Bátorbágy páros vasúti völgyhíd
északi hídjának környezetrendezési
TANULMÁNYTERVE

TELEPÜLÉSKÉPI VÉLEMÉNYEZÉSI DOKUMENTÁCIÓ

TERVTANÁCSI OPPONENSI VÉLEMÉNY

**Bátorbágy Városhelyi építészeti - műszaki Tervtanácsa
6/2023. számú konzultációs véleménye**

A korábban kialakított kilátó terasz helyén a híd Budapest felé eső hídfőjének déli oldalán - egy új a kerékpár út és a hídor állás járófelületével azonos akadálymentes kialakításban.

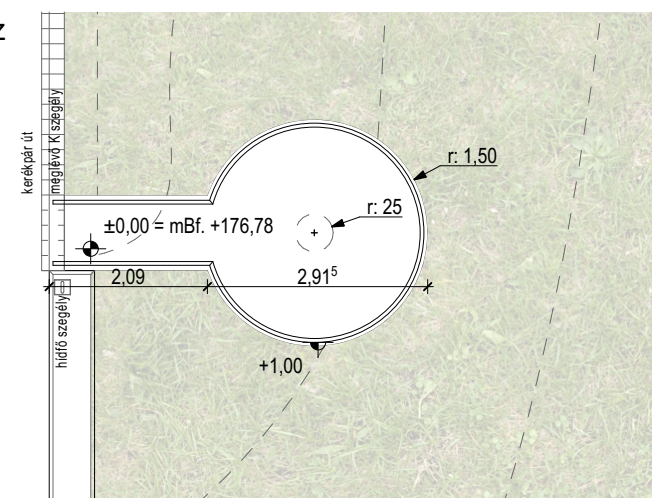
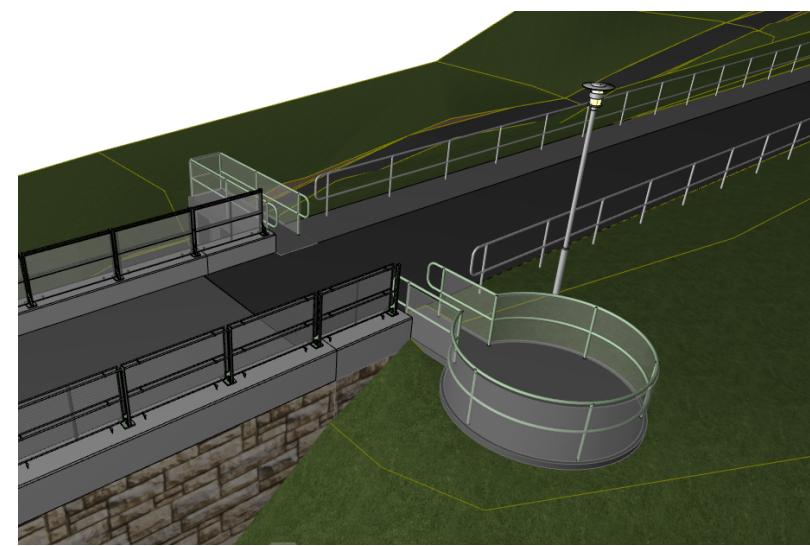
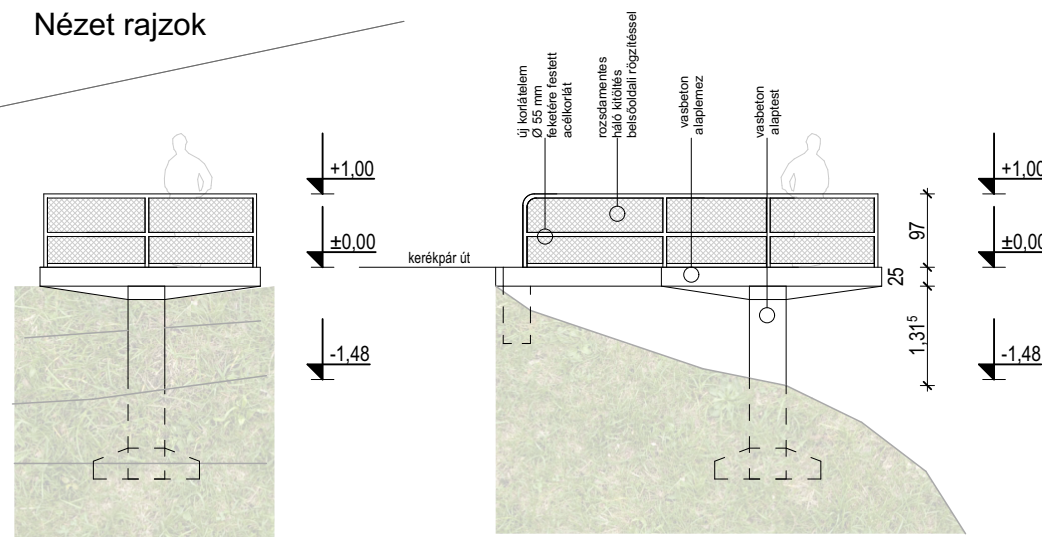
A hídőrálás mint kilátópont kialakítása jó gondolat, de az ezzel szemben kialakított kerek új kilátó létesítését nem érzem indokoltnak, és ez a forma itt nagyon idegen.
